## MK 20 Anschlusswelle MK20 Yoke/Knob Retainer

**Ab sofort bei Revision MK20 und MK25 prüfen und gegebenenfalls austauschen.  
Alteile zum kostenlosen Ersatz einschicken.**  
**To be checked when servicing MK20 and MK25 and to be replaced if necessary.  
Old parts to be sent to SCUBAPRO UWATEC for free replacement.**

### DIN Version

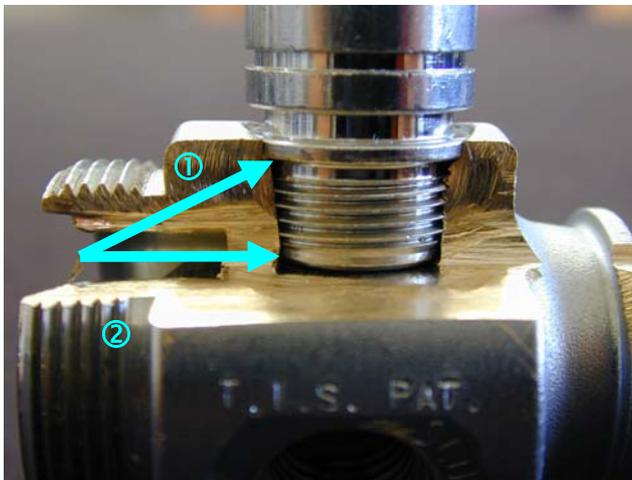
- ① Neu: Auflagering, nimmt Spannung von der Auflagefläche der Anschlusswelle  
New: Ring to take tension from contact area of the retainer
- ② Neu: abgerundeter Abschluss, „schneidet“ sich in das Messing, falls Drehmoment überdreht wird  
New: rounded end, „cuts“ brass when overtorqued

- ① Neu: Auflagering, nimmt Spannung von der Auflagefläche der Anschlusswelle  
New: Ring to take tension from contact area of the retainer
- ② Neu: abgerundeter Abschluss, „schneidet“ sich in das Messing, falls Drehmoment überdreht wird  
New: rounded end, „cuts“ brass when overtorqued

① Auflagering bringt Druck von oben auf den Automatenblock.  
Ring brings contact on body from above.

② Minimalabstand zum Block.  
Minimum distance between retainer and body.
